INFORME DE VISITA DE CONTROL
N° 17404-2021-CG/GRPI-SVC

VISITA DE CONTROL
MUNICIPALIDAD DISTRITAL DE CASTILLA
CASTILLA - PIURA - PIURA

OBRA: "MEJORAMIENTO DE LA AV. MARISCAL TITO (ENTRE JR. SAN FRANCISCO Y JR. LOS JAZMINES), JR. LOS JAZMINES, JIRÓN LAS BEGONIAS (ENTRE JR. LOS CLAVELES Y JR. LOS JAZMINES), JIRÓN MIRAFLORES (ENTRE JR. LOS COCOS Y JR. LOS JAZMINES) Y JR. LOS GERANIOS (ENTRE AV. GUARDIA CIVIL Y JR. SAN FRANCISCO) - AA.HH. LA PRIMAVERA, DISTRITO DE CASTILLA - PIURA, PIURA"

Tomas fotográficas n.º 1 y 2

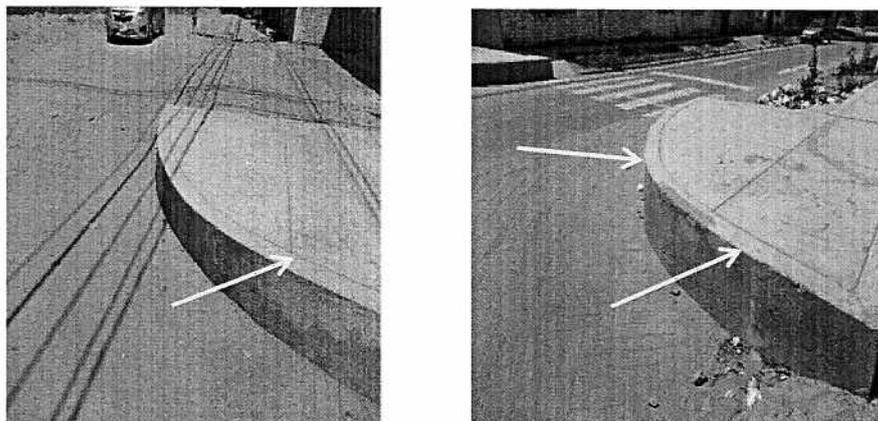
Al respecto, de la verificación in situ a la Obra el 18 de agosto de 2021, la comisión de visita de control conjuntamente con los representantes de la Entidad observaron que los martillos de concreto correspondientes a las intersecciones de las calles, presentan desalineamiento y no guardan su respectiva verticalidad (plomo), originadas por deficiencias en la ejecución de la partida del encofrado, que se muestran a continuación:

- Jirón Miraflores – Jirón Las Palmeras.

Dicha situación, advierte que, al no haberse dispuesto el encofrado con la seguridad debida para el vaciado de concreto, genera el riesgo de incumplimiento contractual, debido a que el encofrado actúa como un molde, cuyo objetivo principal es contener el concreto dándole la forma requerida. Por lo tanto, en las tomas fotográficas se evidencia que los sardineles de las calles del Jirón Miraflores con Jirón Palmeras, Jirón los Nopales, Jirón Los Claves, Jirón Los Cocos, así como Jirón las Begonias con Jirón Los Nopales, Jirón Los Claveles, Jirón Los Algarrobos y la intersección Jirón Las Begonias – Jirón Los Jazmines, no están niveladas respecto a la altura de la pavimentación.

Tomas fotográficas n.º 3 y 4

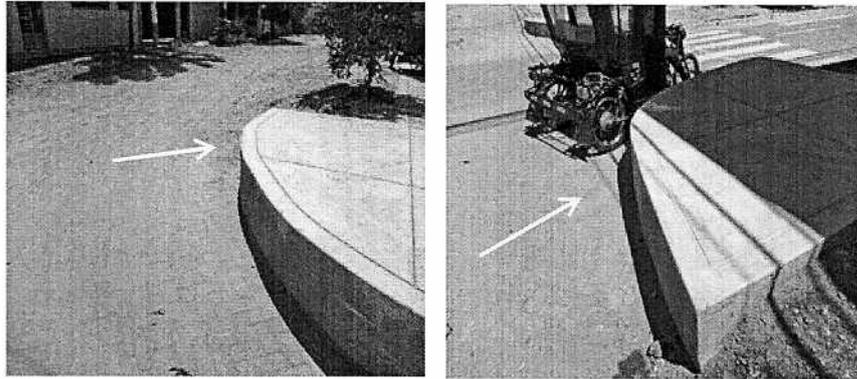
- Jirón Miraflores – Jirón Los Nopales.

Tomas Fotográficas n.º 5 y 6

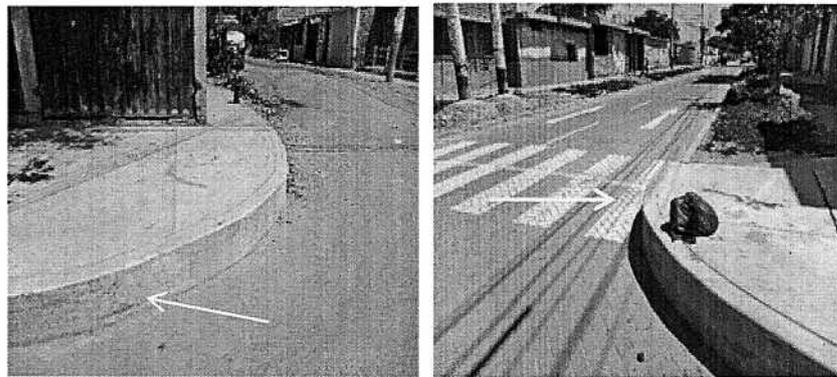
- Jirón Miraflores – Jirón Los Claveles.

Tomas Fotográficas n.º 7 y 8

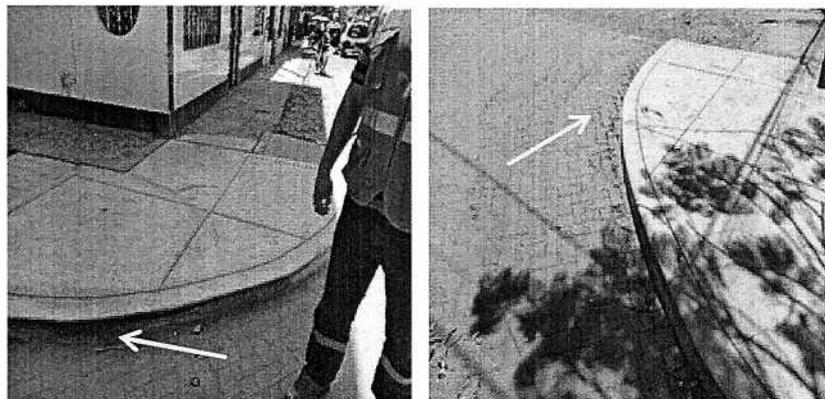
- Jirón Miraflores – Jirón Los Cocos.

Tomas Fotográficas n.º 9 y 10

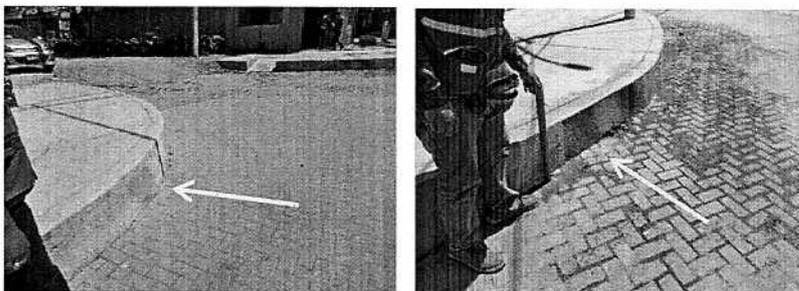
- Jirón Las Begonias - Jirón Los Nopales.

Tomas fotográficas n.º 15 y 16

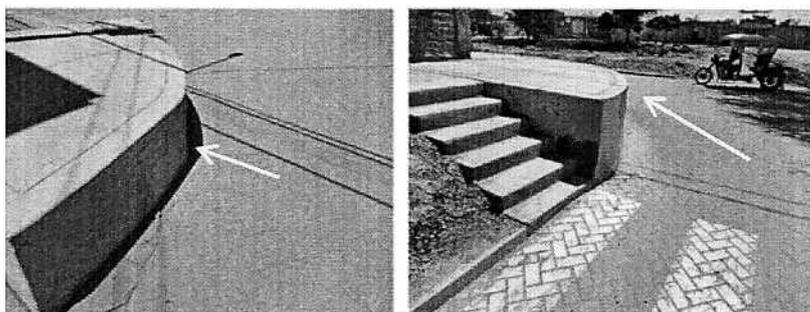
- Intersección Jirón Las Begonias – Jirón Los Jazmines.

Toma fotográfica n.º 17

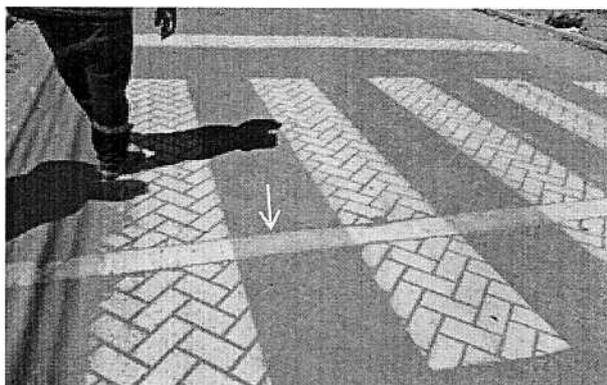
Sobre el particular, del recorrido de la visita de inspección física de ejecución de la Obra realizada el 18 de agosto de 2021, el señor Valerio Benique Cabrera, ingeniero integrante de la comisión de control pudo constatar que, existen fisuras en diversas veredas y martillos presentando desalineamiento y no guardan la verticalidad (plomo), poniendo en riesgo la calidad de la obra, en los jirones siguientes:

- Jirón Intersección Jirón Miraflores- Jirón Los Nopales.

De lo antes expuesto, la comisión auditora evidenció que el Contratista no ha cumplido con las obligaciones estipuladas en las especificaciones técnicas del expediente técnico, referidas a la partida de concreto en las vigas de confinamiento o sardineles sumergidos, que ha conllevado a la aparición de fisuras, afectando los objetivos del proyecto, las que se muestran en las tomas fotográficas en diversas veredas y martillos de las intersecciones Jirón Miraflores – Jirón Los Nopales, Jirón Miraflores – Jirón Los Claveles, Jirón Miraflores – Jirón Los Cocos, Jirón Las Begonias – Los Claveles, así como Jirón Los Jazmines – Jirón Las Begonias.

Toma fotográfica n.º 19

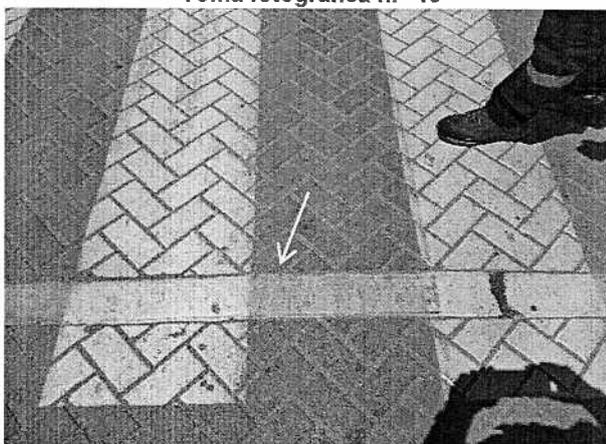
- Intersección Jirón Miraflores- Jirón Los Cocos.

Toma fotográfica n.º 20

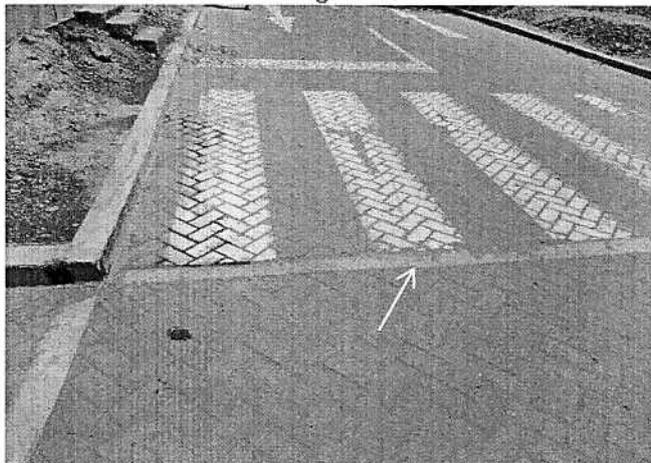
- Intersección Jirón Las Begonias – Los Claveles.
